2. Änderung des Flächennutzungsplanes der Gemeinde Lebrade für das Gebiet „südlich Lannweg, westlich der Straße Am Ehrenmal sowie der Landesstraße 53 (L53), nördlich und östlich landwirtschaftlich genutzter Flächen“
hier: Stellungnahme gem. § 4 Abs. 1 BauGB
Ihr Bericht (Schreiben vom Büro für Bauleitplanung, Hr. Czierlinski) vom 15.12.2020

Gemeinde Lebrade: 2. Änderung des Flächennutzungsplanes für das Gebiet südlich 'Lannweg', westlich der Straße 'Am Ehrenmal' sowie der Landstraße 53 (L 53), nördlich und östlich landwirtschaftlich genutzter Flächen

2. Änderung des Flächennutzungsplanes der Gemeinde Lebrade
hier: Beteiligung gem. § 4 (1) BauGB

Stellungnahme zur 2. Änderung des Flächennutzungsplans der Gemeinde Lebrade für den Bereich Lannweg / L 53

2. Änderung des Flächennutzungsplanes der Gemeinde Lebrade

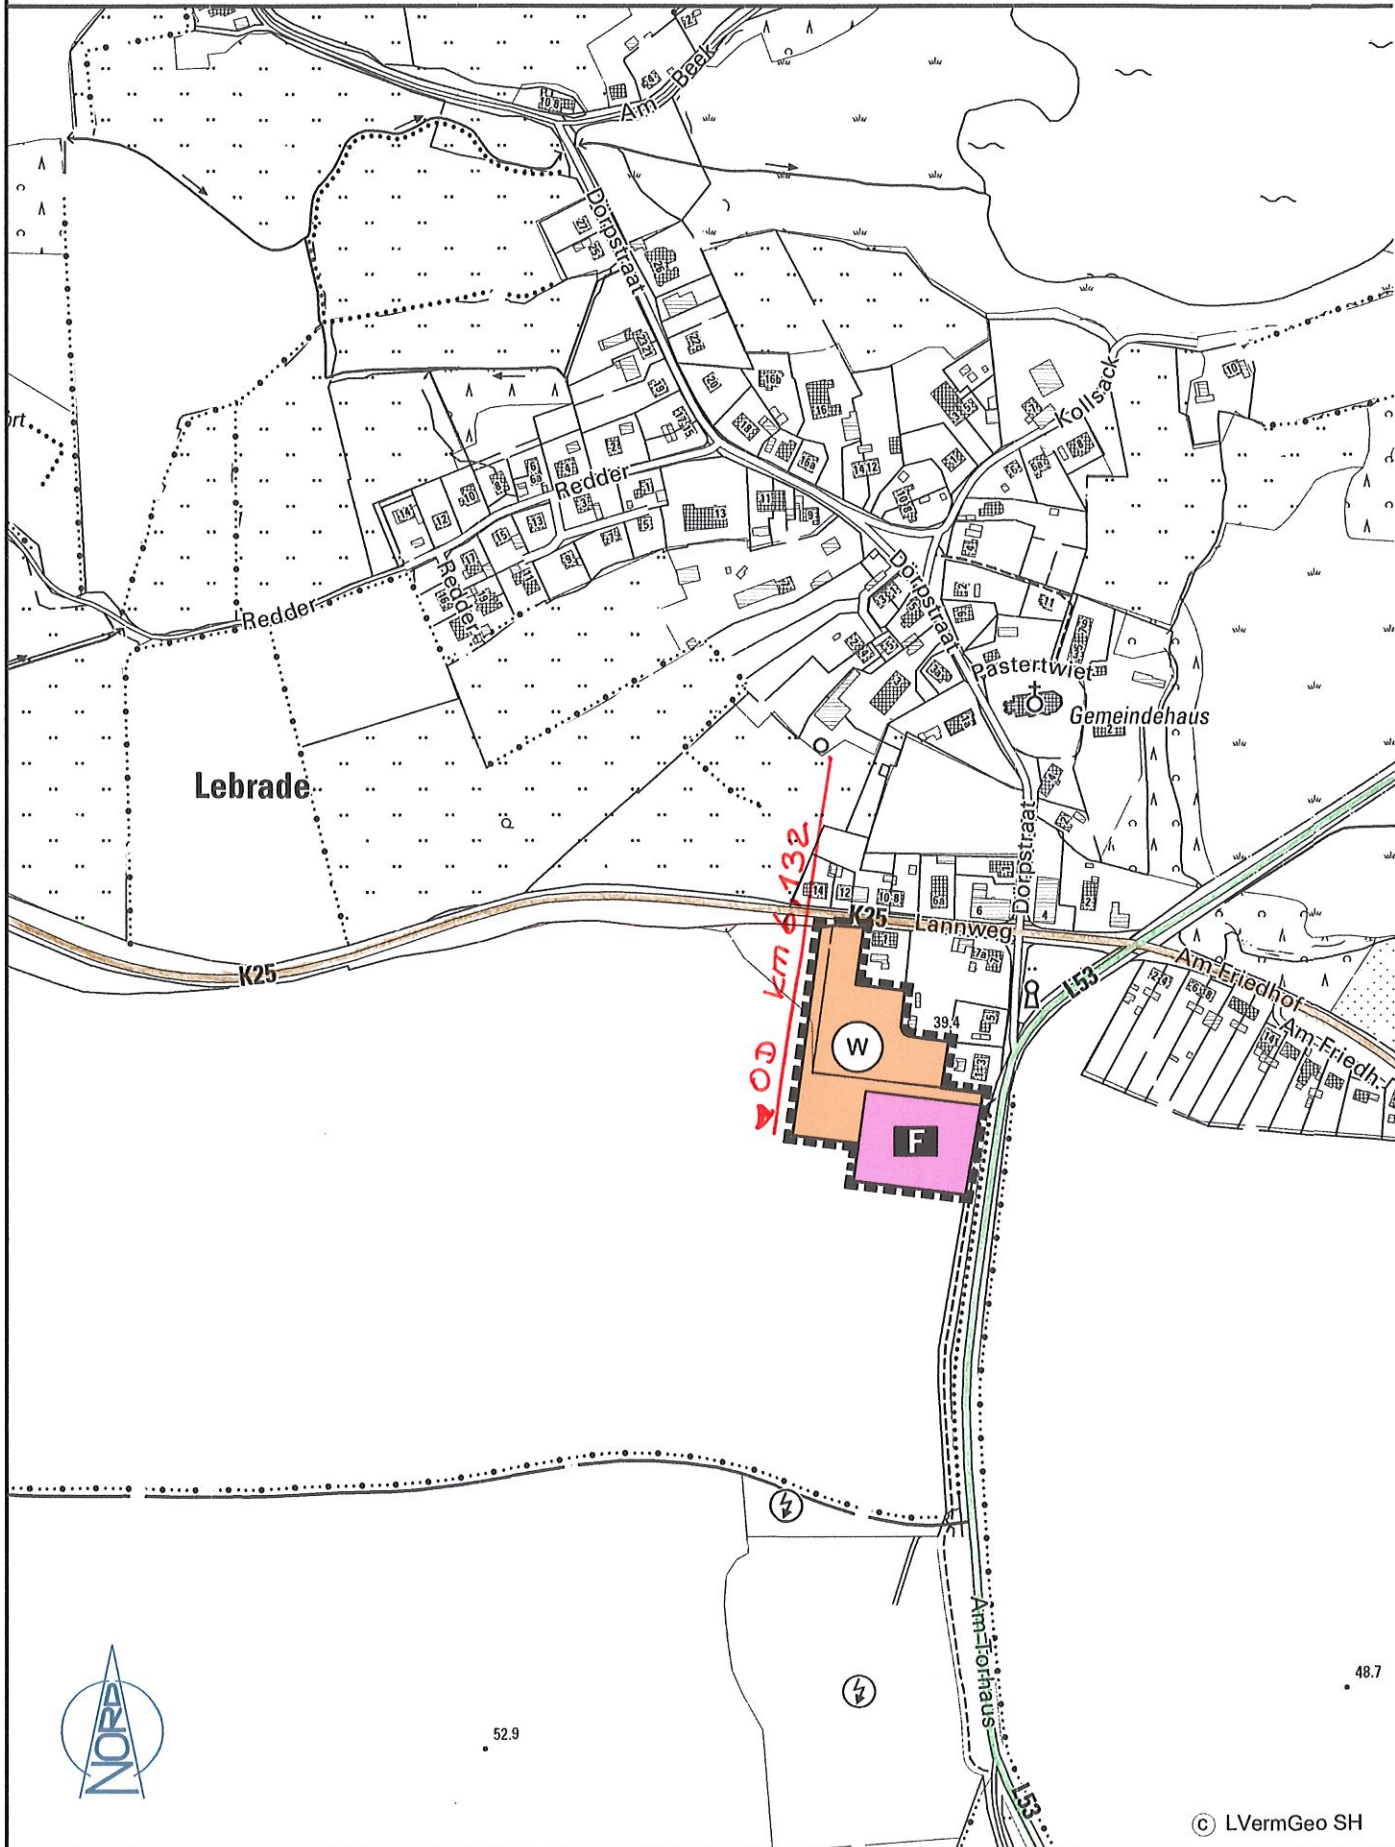
1. Die in der beigefügten Planzeichnung des Flächennutzungsplanes in rot dargestellte Ortsdurchfahrtsgrenze ist in den Flächennutzungsplan zu übernehmen.

Die Anbauverbotszone ist nachrichtlich in der Planzeichnung des Flächennutzungsplanes darzustellen.

Die Wohnbaufläche sollte jedoch nur über eine Erschließungsstraße an die K 25 im Norden (innerhalb der Ortsdurchfahrt) und die Fläche für Gemeinbedarf Feuerwehr lediglich über eine gesonderte Zufahrt an die L 53 im Osten (außerhalb der Ortsdurchfahrt) erschlossen werden.
